HØRINGSSVAR I FORBINDELSE MED DEN OFFENTLIGE HØRING

DEBATOPLÆG VINDMØLLER VED ULVEMOSEN OG BÆKHEDE PLANTAGE

FRA 14. OKTOBER 2014
TIL 28. OKTOBER 2014

Kortbilag 1

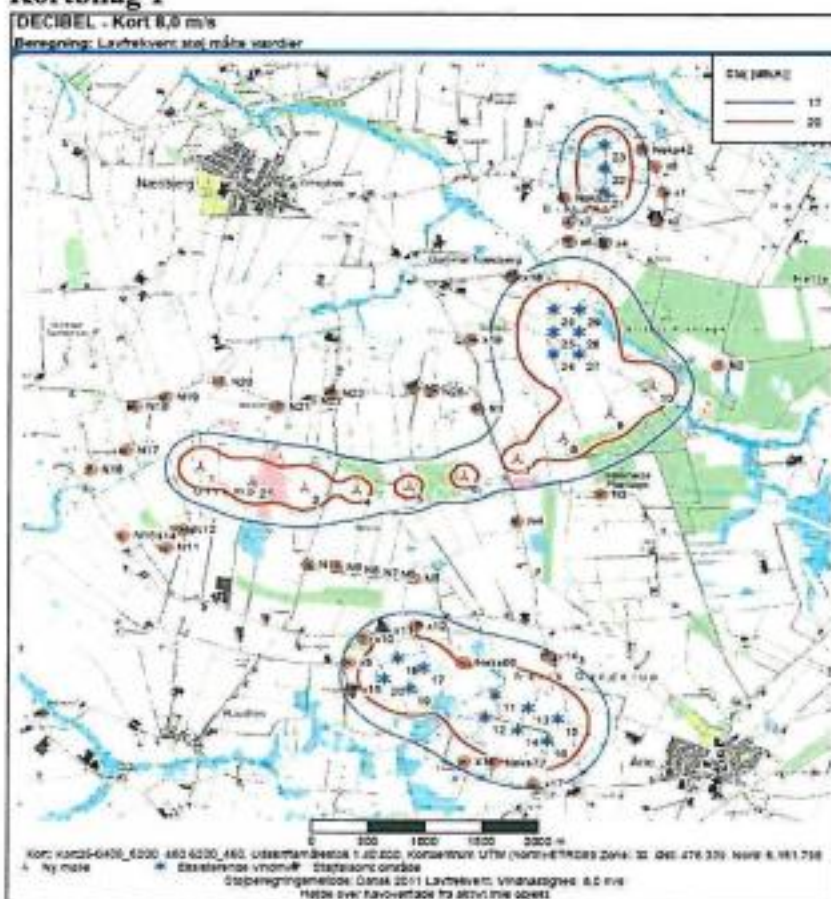
På nedenstående **kortbilag 1** (udarbejdet af European Energy i forbindelse med den tidligere VVM redegørelse) er de vist som mølle nr. 7, 8 og 9. De nu støbte fundamenter bekræfter disse vindmøllers placering. Af nedenstående kort fremgår, at vores ejendom ligger umiddelbart i nærheden af grænsen for lavfrekvent støj (blå linje).

Hvilken påvirkning har det for vores helbred?

Kortbilag 2

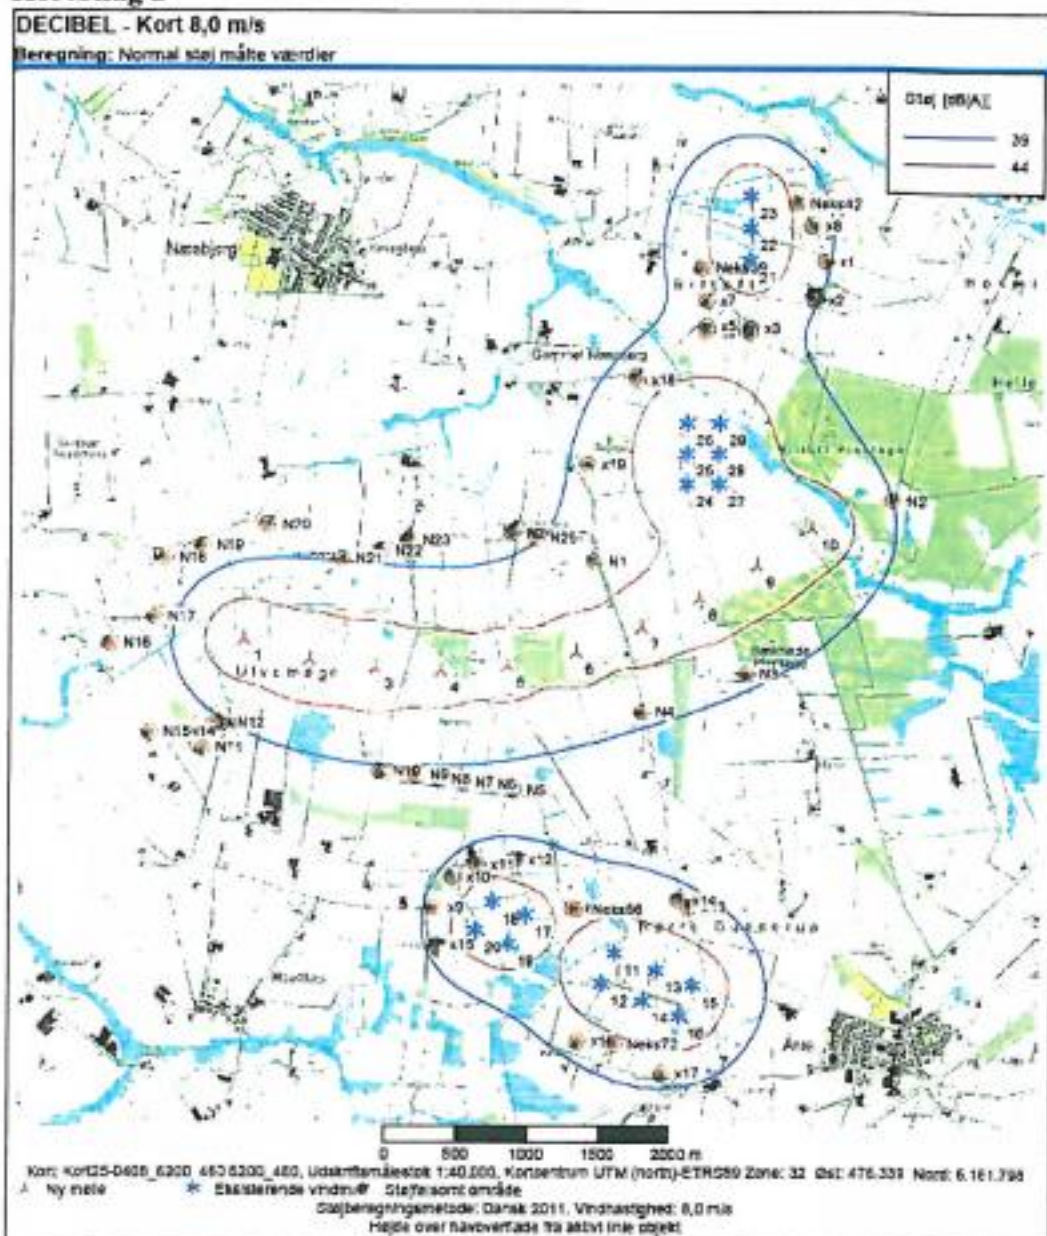
På kortbilag 2 (udarbejdet af European Energy i forbindelse med den tidligere VVM-redegørelse) fremgår det, at vores ejendom ligger imellem de 2 grænsemålinger for støj. Vi vil ifølge kortet **dagligt** blive udsat for støj mellem 39 db (blå linje) og 44db (rød linje). De viste målinger er beregnet på baggrund af at der opsættes 3MV møller. Vi har hørt at der i stedet opsættes 3,3 MV møller.

*Hvordan ser støjberegninger ud, hvis der opsættes 3,3MV møller?
Hvilken påvirkning har det på vores helbred?*

Kortbilag 3 Skyggekast

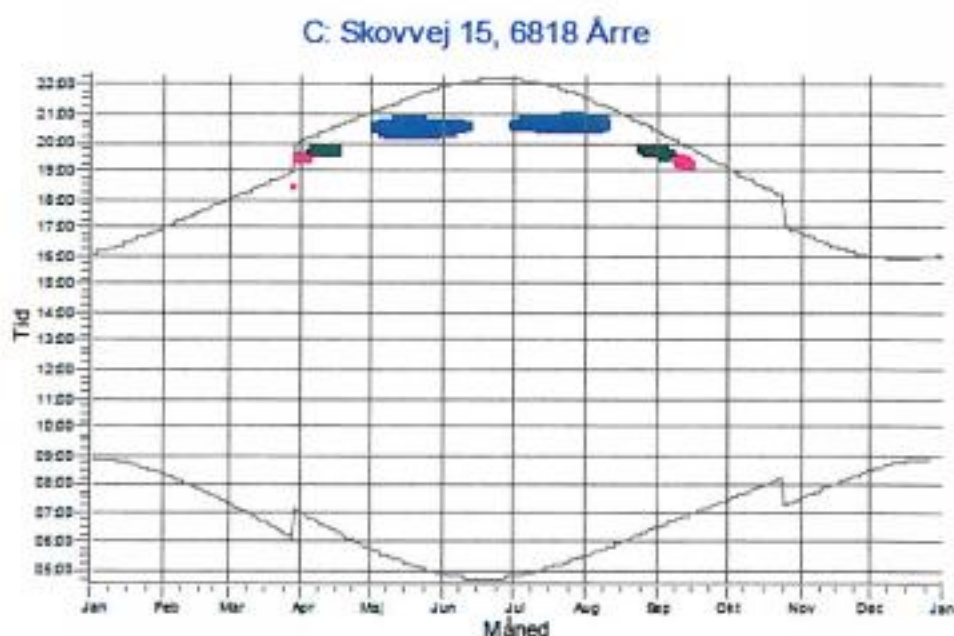
På **kortbilag 3**, udarbejdet af European Energy i forbindelse med tidligere VVM redegørelse samt **tabel 5.8, s. 145** i den tidligere VVM-redegørelsen fremgår det, at vi i perioden fra **april til oktober** vil blive generet af skyggekast fra de nærliggende møller fra sidst på eftermiddagen til solen går ned. Ifølge redegørelsen vil det svare til ca. 13 timer på årsbasis – men ifølge lovgivningen må det kun forekomme i ca. 10 timer på årsbasis. Da det ser ud som om det daglige skyggekast er ca. 1 time på dag, medfører det at kvoten er opbrugt i løbet af 10 solskinsdage. Ifølge lovgivningen skal det medføre at møllen herefter standses, så skyggekast undgås. **Er det mon realistisk at dette vil ske?**

Hvem og hvordan tælles disse timer?

Hvem sørger for at møllen stoppes, når kvoten er brugt?

Konsekvensen vil være, at vi ikke kan nyde vores vestvendte terrasse samt opholde os i køkkenet og stuen uden gener. Ifølge den tidligere VVM redegørelsen er vi dem, der **nu** bliver mest generet af disse skyggekast, idet de 2 ejendomme på Møgelbjergvej nu er afhændet og fraflyttes inden opstilling af møllerne.

Hvilken påvirkning har disse skyggekast på os?
